Groupe de travail en matière de roulement et de freinage

Quatre-vingtième session

Genève, 15-18 septembre 2015

**Rapport du Groupe de travail en matière de roulement
et de freinage sur sa quatre-vingtième session**

Figure 25 a

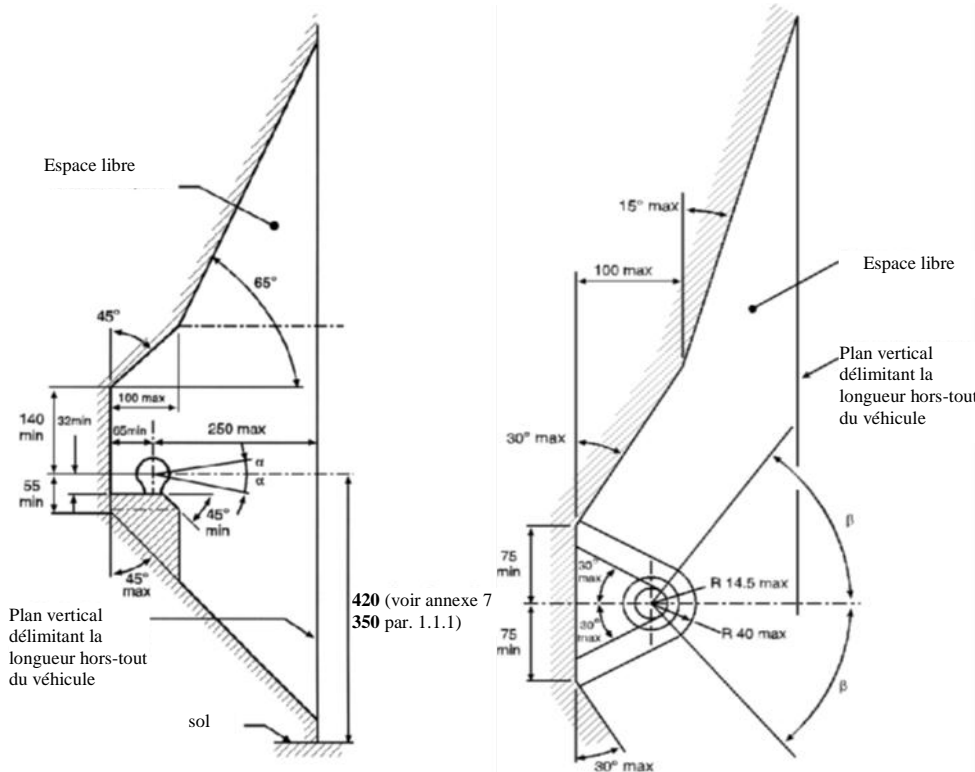
1.1.1 Les boules, **crochets** et barres d'attelage doivent être fixés aux véhicules des catégories M_1 , M_2 (d'une masse maximale admissible inférieure à 3,5 t) et N_1 de façon à respecter les prescriptions relatives à l'espace libre et à la hauteur énoncées à la figure 25. La hauteur doit être mesurée dans les conditions de charge du véhicule définies à l'appendice 1 de la présente annexe.

1.1.1.1 L'espace libre indiqué sur les figures 25 a) et 25 b) peut être occupé par du matériel non démontable, par exemple une roue de secours, à condition que la distance entre le centre de la boule **ou le centre du crochet** et le plan vertical au point le plus en arrière de l'équipement ne dépasse pas ~~300 mm~~ **250 mm**. Le matériel doit en outre être installé de façon à laisser un accès suffisant pour l'attelage ou le dételage sans risque pour l'utilisateur et sans gêner le débattement de l'attelage.

dans un plan horizontal, un angle de 60° vers la droite ou vers la gauche ($\beta = 60^\circ$, voir fig. 25) ;

dans un plan vertical, un angle de 10° vers le haut ou vers le bas ($\alpha = 10^\circ$, voir fig. 25) ;

- 1.1.4 Lorsque la remorque n'est pas attelée au véhicule tracteur, la barre et la boule **ou le crochet** d'attelage ne doivent ni empiéter sur l'espace réservé à la plaque d'immatriculation arrière du véhicule tracteur, ni la masquer. Dans le cas contraire, on doit utiliser une barre et une boule d'attelage qui soient démontables ou déplaçables sans outils spéciaux, sauf par exemple une clef facile à utiliser (c'est-à-dire nécessitant un effort maximal de 20 Nm) transportée sur le véhicule.
